MEMORANDO DRPM-0175-2021

ASUNTO: Remitimos el Informe Técnico de Evaluación No. DRPM-SEIA-008-
28-06-2021

DIRECCION REGIONAL DE PANAMA METROPOLITANA
INFORME TÉCNICO DE EVALUACIÓN No. DRPM-SEIA-008-28-06-2021

PROYECTO: RESERVA DEL NORTE

(Fig. No. 3 y 4) En estas fotografías ubicadas dentro del área denominada Área I, se muestran altitudes desde 58 msnm a 28 msnm (altitudes tomada a través del programa *Timestamp camera free*).

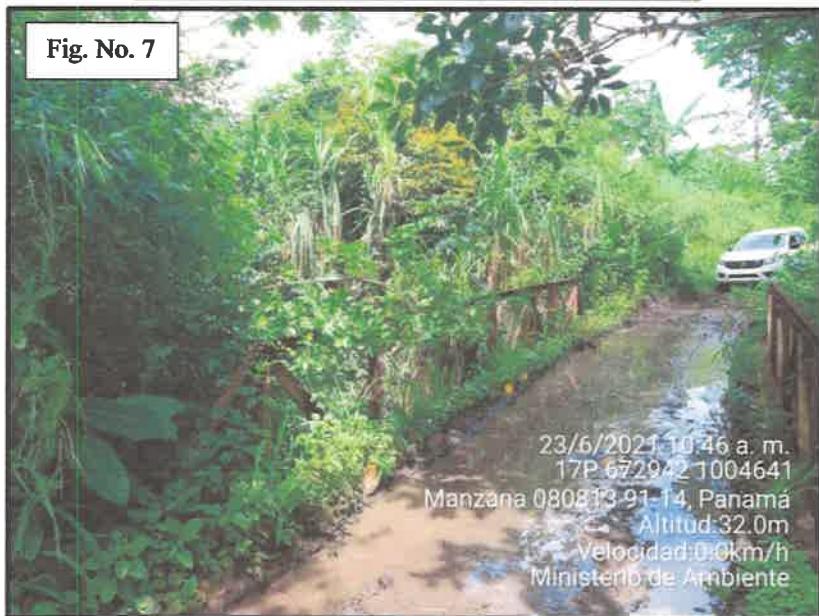
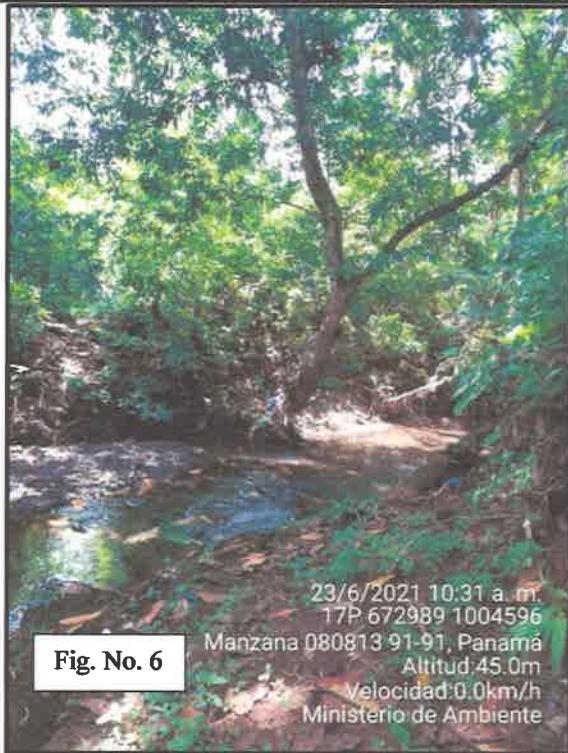
En el **Área I**, nos encontramos con una topografía irregular con pendientes que varían de 5% a 10 %, con altitudes desde 58 msnm a 28 msnm (altitudes tomada a través del programa *Timestamp camera free*). (Visible en la Fig. No. 3 y 4)
